一般府道大阪羽曳野線（八尾富田林線）工事説明会での主な意見・質疑応答

都市計画道路八尾富田林線の工事説明会におけるご意見及びご質問に対する回答
について(要望)

図 八尾富田林線と小山松原線の位置関係

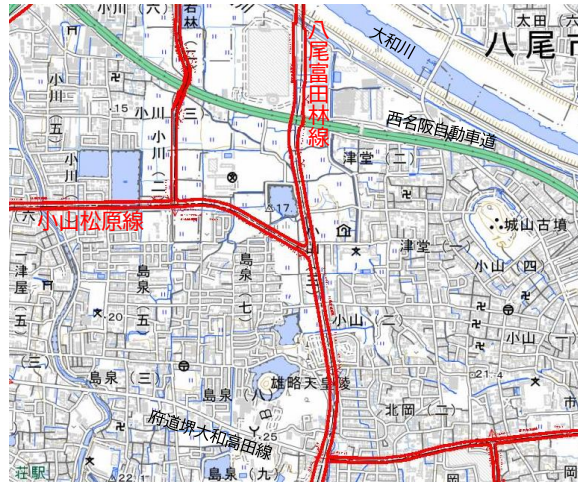
Q7：道路供用後の交通量について示してほしい。また小山松原線を境にして北側と南側の交通量について教えてほしい。

津堂地区から西側にある小山松原線について、整備が有る場合と無い場合とで八尾富田林線への交通量の影響を推計したところ、小山松原線整備による八尾富田林線に対する交通量増加は約5%程度となっております。
